Projet de règlement

Code de construction — Modification

Règlement modifiant le Code de construction

« CHAPITRE I.1 EFFICACITÉ ÉNERGÉTIQUE DU BÂTIMENT

Figure A-1.1.2.1.

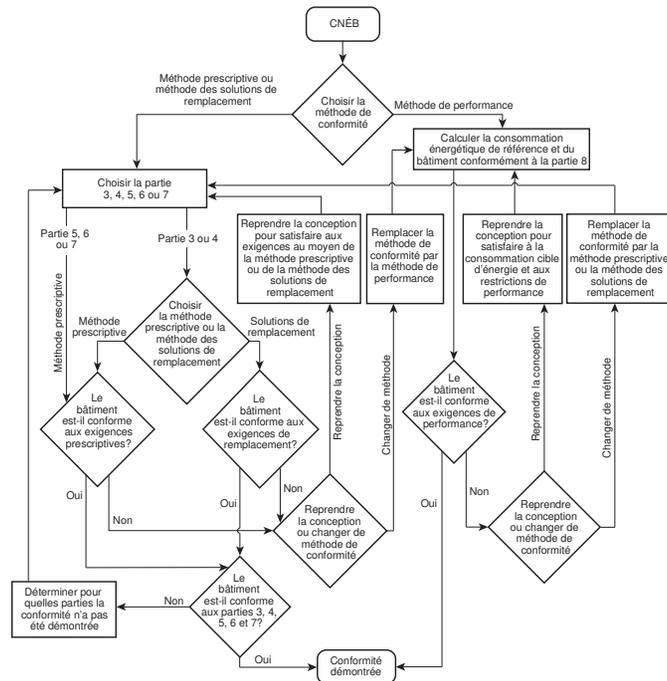
Remplacer la figure A-1.1.2.1. par la suivante :

Figure A-3.1.1.6. 1)

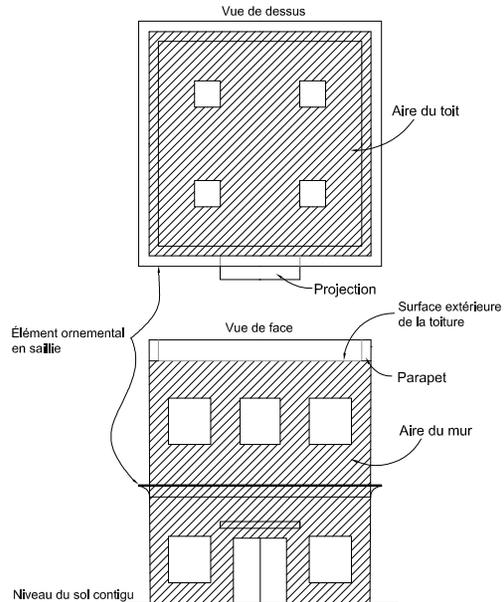
A-3.1.1.6. 1)	<p>Remplacer la note par la suivante :</p> <p>« A-3.1.1.6. 1) Calcul de l'aire des ensembles de construction opaques. Les parapets, les rebords à projection, l'ornementation, les accessoires, ainsi que le fenêtrage et les portes, sont exclus de l'aire des ensembles de construction opaques. L'aire d'un ensemble de construction opaque en contact avec le sol se calcule depuis le niveau du sol extérieur jusqu'à la sous-face de la dalle sur sol.</p>

La figure A-3.1.1.6. 1) illustre le calcul de l'aire des ensembles de construction opaques selon les exigences du paragraphe 3.1.1.6. 1).

Figure A-3.1.1.6. 3)

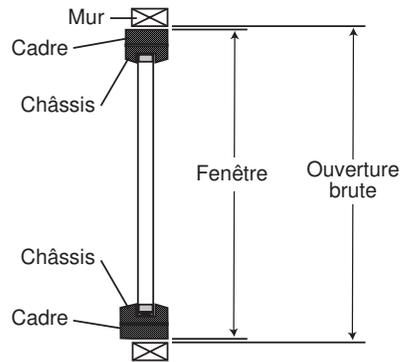
La figure A-3.1.1.6. 3) illustre les exigences du paragraphe 3.1.1.6. 3).

Figure A-3.1.1.6. 5)

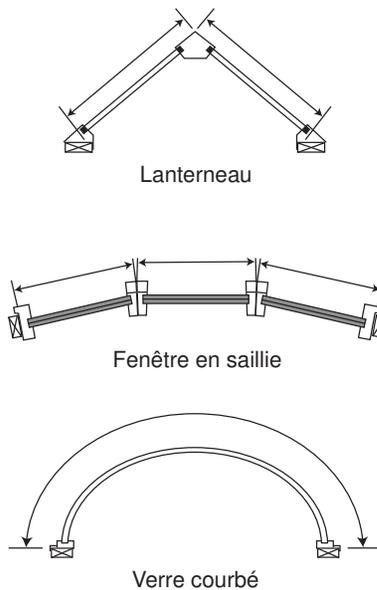
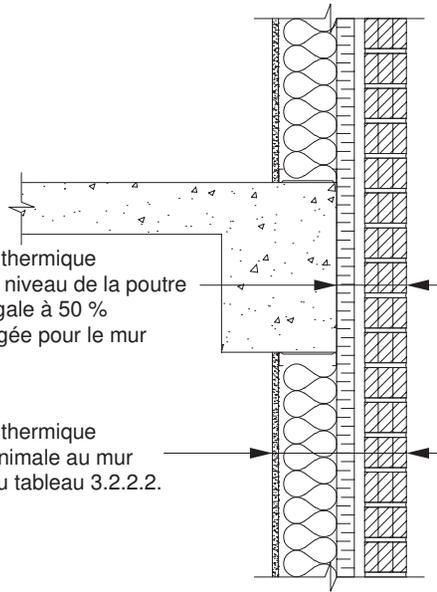
A-3.1.1.6. 5) Aire d'autres types de fenêtrage. La figure A-3.1.1.6. 5) illustre comment calculer l'aire des panneaux de verre décrits au paragraphe 3.1.1.6. 5).

Figure A-3.2.1.2. 3)-A

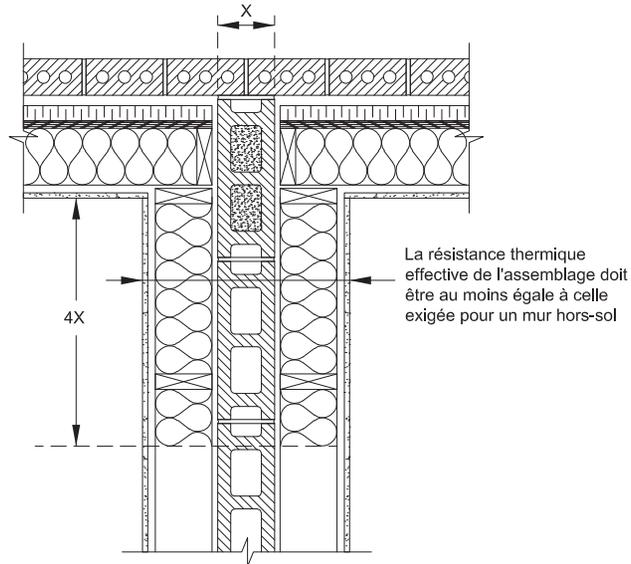
Les figures A-3.2.1.2. 3)-A, A-3.2.1.2. 3)-B, A-3.2.1.2. 3)-C et A-3.2.1.2. 3)-D illustrent des façons de se conformer aux exigences du paragraphe 3.2.1.2. 3).

Figure A-3.2.1.2. 5)

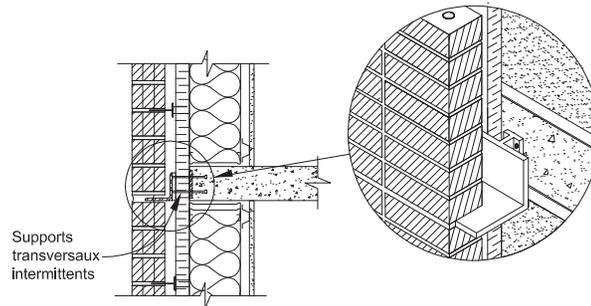
« **A-3.2.1.2. 5) Supports transversaux intermittents.** Le paragraphe 3.2.1.2. 5) vise à réduire la surface de contact entre les dispositifs d'ancrage et les éléments d'ossature afin de limiter la déperdition thermique au niveau de ces éléments. La figure A-3.2.1.2. 5) démontre une façon de se conformer aux exigences du

paragraphe 3.2.1.2. 5). Il est à noter que le paragraphe 3.2.1.2. 3) prévoit des exigences concernant l'isolation de la dalle.

Figure A-3.2.1.2. 7)

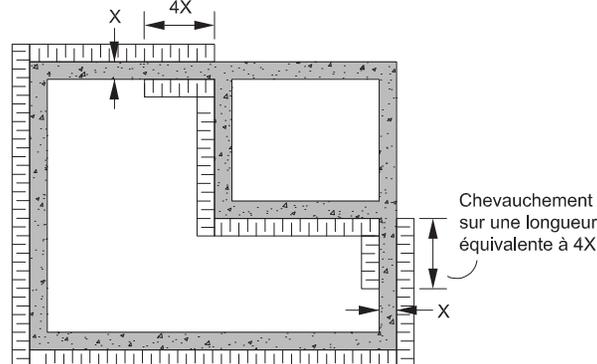
« **A-3.2.1.2. 7) Chevauchement de l'isolation.** Lorsque l'interruption de l'isolation est due à l'interposition perpendiculaire d'un élément de l'enveloppe par rapport à un autre, le paragraphe 3.2.1.2. 7) exige que le chevauchement soit réalisé de manière à prolonger le chemin de moindre résistance thermique de l'intérieur vers l'extérieur ou vers un espace adjacent non chauffé, comme l'illustre la figure A-3.2.1.2. 7).

Figure A-3.2.1.2. 8)

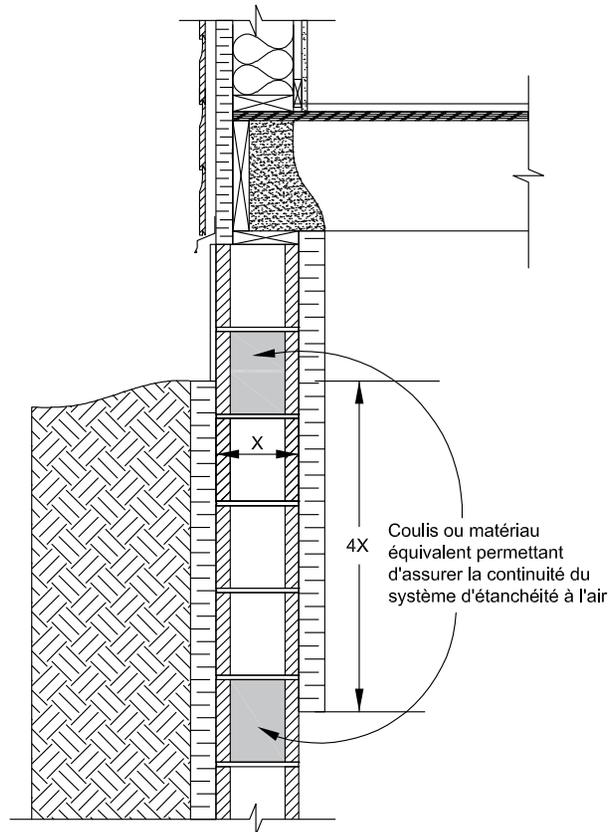
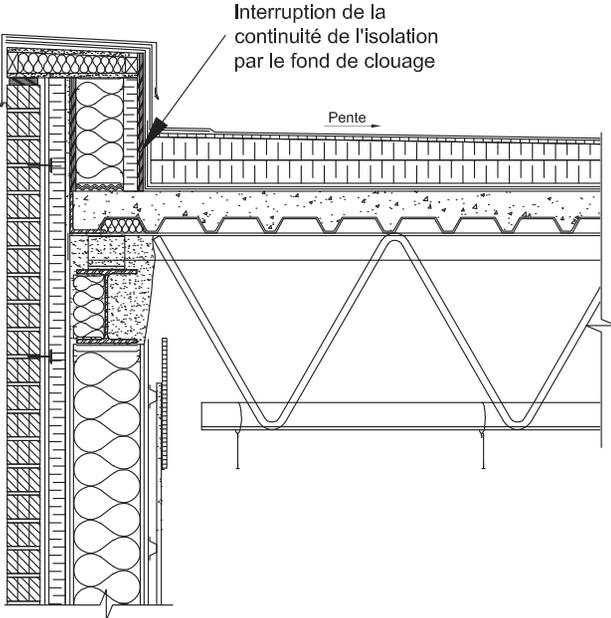
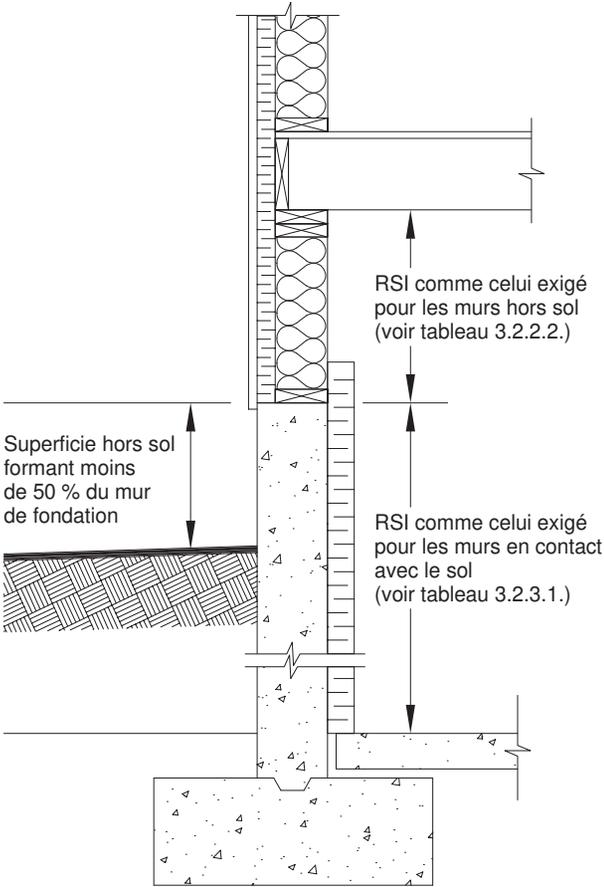
A-3.2.1.2. 8) Chevauchement de l'isolation pour les murs de maçonnerie à éléments creux. Lorsque 2 plans d'isolation sont séparés par un mur de maçonnerie à éléments creux et qu'ils ne peuvent se rejoindre physiquement, le paragraphe 3.2.1.2. 8) prévoit qu'ils doivent se chevaucher et que les alvéoles du mur de maçonnerie coïncidant avec les bords supérieurs et inférieurs de chaque plan respectif d'isolation doivent être remplies de coulis, de mortier ou d'isolant afin de prolonger le pare-air à travers le mur et de limiter l'effet de convection à l'intérieur des alvéoles, comme le démontre la figure A-3.2.1.2. 8).

Figure A-3.2.2.2. 5)

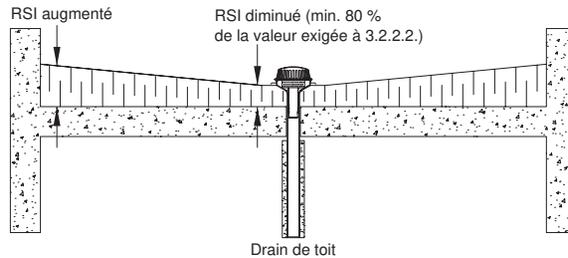
« **A-3.2.2.2. 5) Résistance thermique effective d'un toit plat.** Le paragraphe 3.2.2.2. 5) permet de réduire la résistance thermique effective autour du drain d'un toit à condition que la dimension du toit et la pente soient suffisantes pour compenser les pertes de chaleur encourues dans la partie qui ne respecte pas les exigences de l'article 3.2.2.2. La figure A-3.2.2.2. 5) illustre cette application.

Figure A-3.2.2.2. 6)

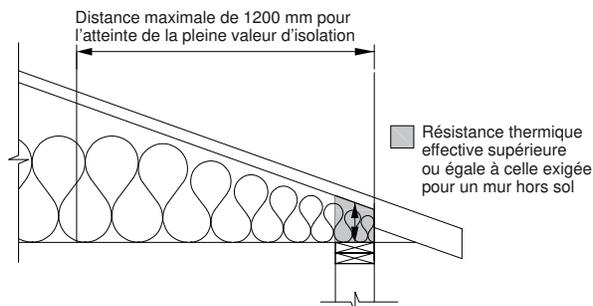
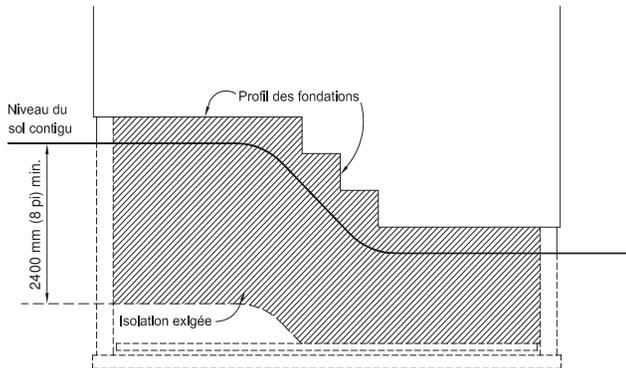
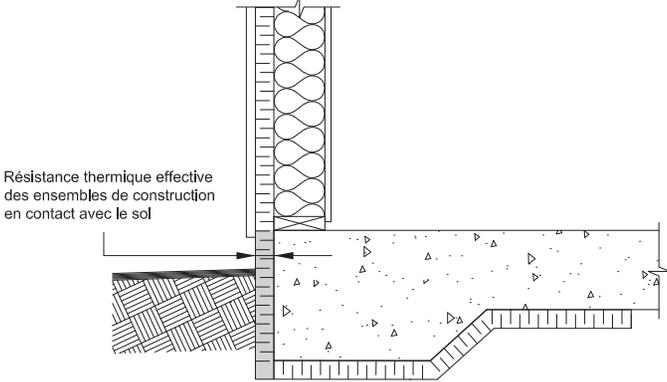
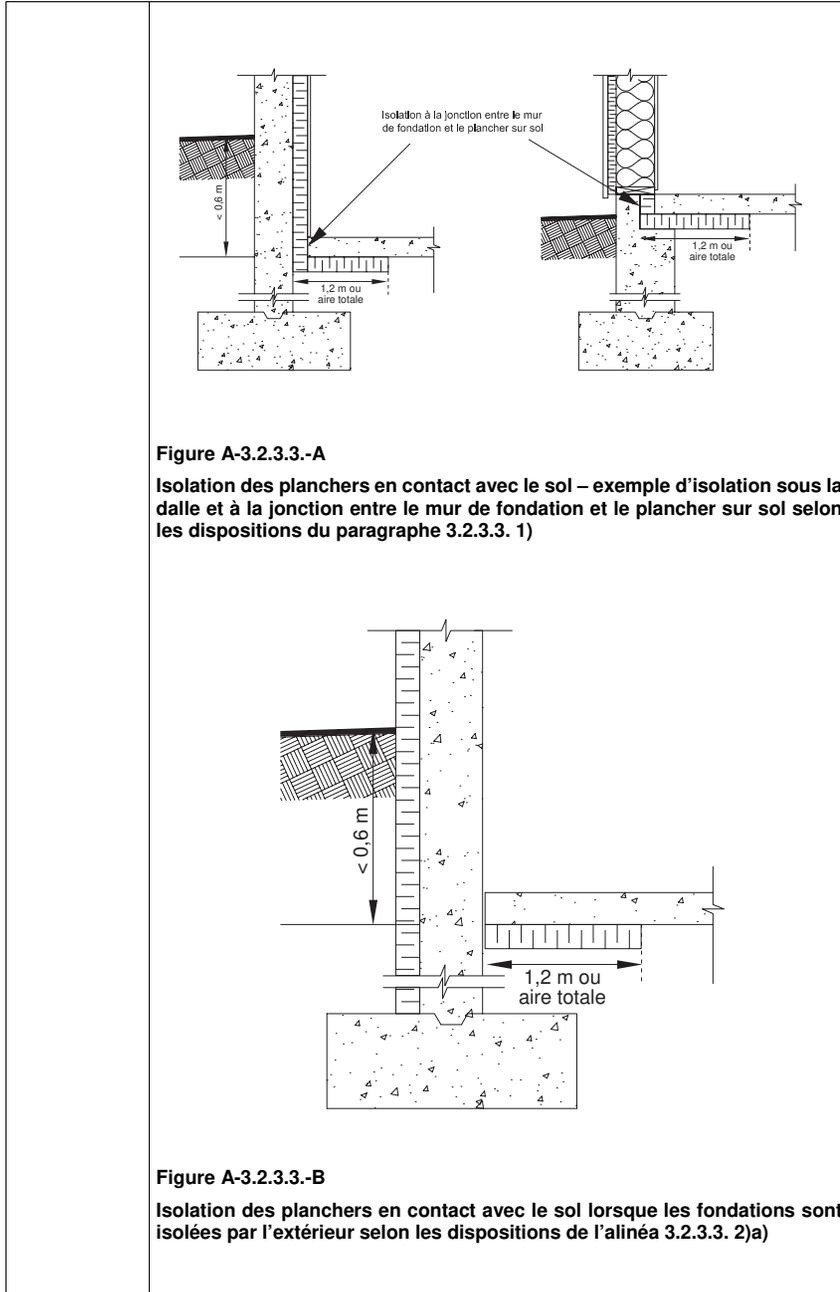
A-3.2.2.2. 6) Résistance thermique effective à proximité des avant-toits. Les valeurs de résistance thermique effective exigées pour les toits avec combles sont supérieures à celles requises pour les murs. L'allègement permis au paragraphe 3.2.2.2. 6) suppose que l'épaisseur de l'isolant sera augmentée en fonction de l'accroissement de la pente du toit avec combles jusqu'à ce que l'espace soit suffisant pour y loger la pleine épaisseur de l'isolant. La figure A-3.2.2.2. 6) illustre l'allègement permis par cet article.

Figure A-5.2.3.1.

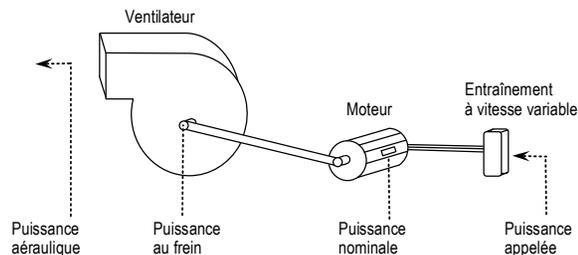
La figure A-5.2.3.1. illustre les différents endroits où la puissance d'un ventilateur peut être mesurée.

Figure A-5.2.3.1. 1), 2) et 3)

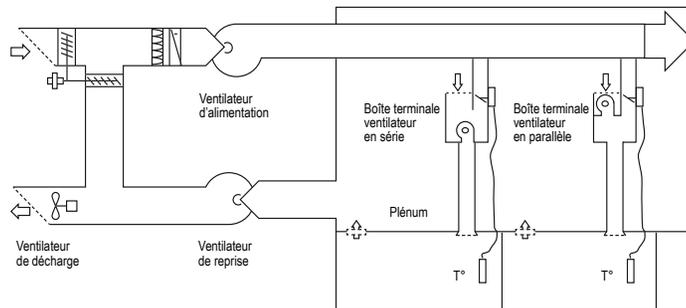
- appartiennent à la même installation CVCA. La figure A-5.2.3.1. 1), 2) et 3) illustre un exemple d'une installation CVCA comprenant plusieurs ventilateurs. Par exemple, si deux installations CVCA ont leurs propres ventilateurs d'alimentation, leurs propres serpentins de chauffage et de refroidissement et qu'ils desservent la même zone, elles sont considérées comme deux installations CVCA distinctes même si elles desservent la même zone. Il faut alors faire deux calculs distincts pour établir le total des puissances;
